**Flächennutzungsplanänderung „PV-Anlage Weilbach Südwest“, Markt Pfaffenhausen**

### **Aufstellung des vorhabenbezogenen Bebauungsplans „PV-Anlage Weilbach Südwest“ sowie Änderung des Flächennutzungsplan durch den Markt Pfaffenhausen; Beteiligung der Behörden und Träger öffentlicher Belange zum Vorentwurf**

## Vorhabenbezogener Bebauungsplan „PV-Anlage Weilbach Südwest“ und dazugehörige Änderung des Flächennutzungsplanes, Markt Pfaffenhausen

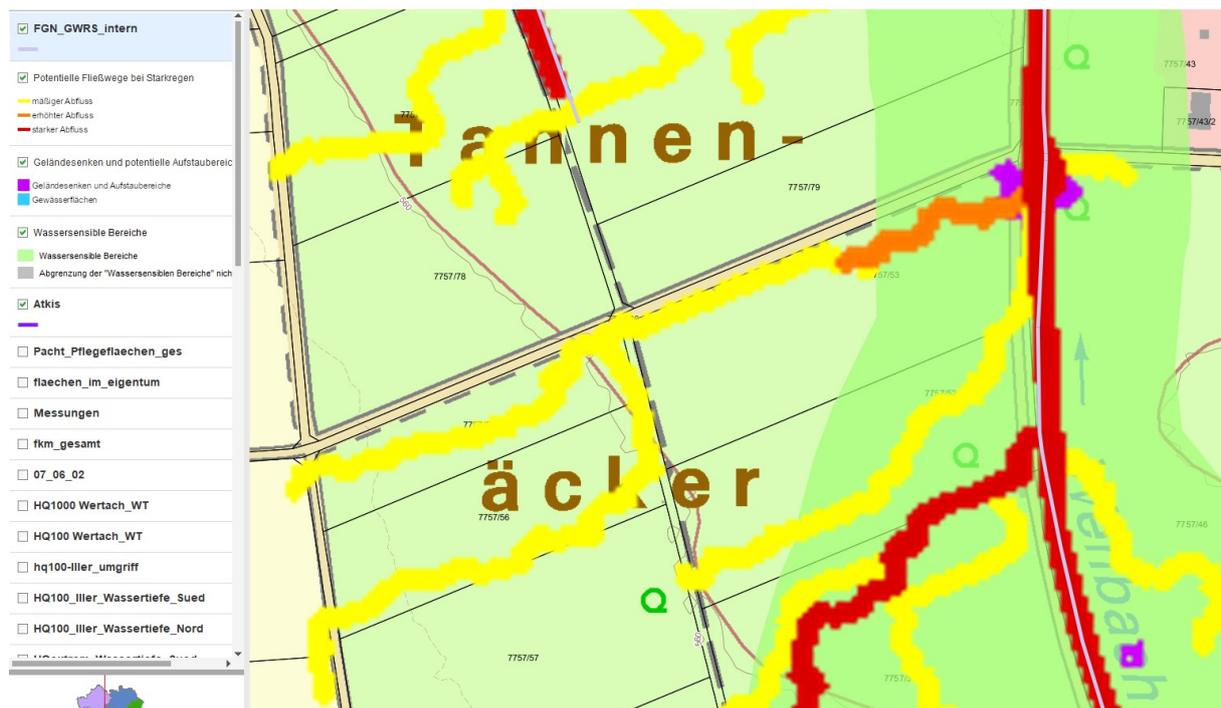
Der Geltungsbereich der Bauleitplanung grenzt an einen Feldweg, welcher entlang des westlichen Ufers des Weilbaches (Gewässer 3. Ordnung) verläuft und der östliche Teil befindet sich im wassersensiblen Bereich in der Gewässeraue. Im Geltungsbereich der Bauleitplanung sind zwar keine Gewässer vorhanden und keine Überschwemmungsgebiete bekannt, auf Grund der Lage muss somit im östlichen Teil des Vorhabensbereiches bei Hochwasserereignissen mit Überflutungen gerechnet werden.

Bei Starkniederschlägen muss zudem in Teilbereichen teils mit mäßigem bis hin zu starkem Abfluss gerechnet werden (siehe Abbildung unten).

Einzäunungen der geplanten Solaranlage sind daher so auszubilden, dass diese auch bei auftretendem Treibgut im Hochwasserfall (Verklauungsgefahr) keine Abflussbehinderung erzeugen (Abstand Unterkante Zaun zu Geländeoberfläche ca. 0,20 m).

Zudem befindet sich ein Teilbereich im Nordosten des Geltungsbereiches in einer Geländesenke mit potentiellm Aufstaubereich (siehe Abbildung). Es dürfen im Zuge der Umsetzung des Vorhabens keine Retentionsraumverluste geschaffen werden. Ggf. sind entsprechende Ausgleichsmaßnahmen für herbeigeführte Retentionsraumverluste durchzuführen.
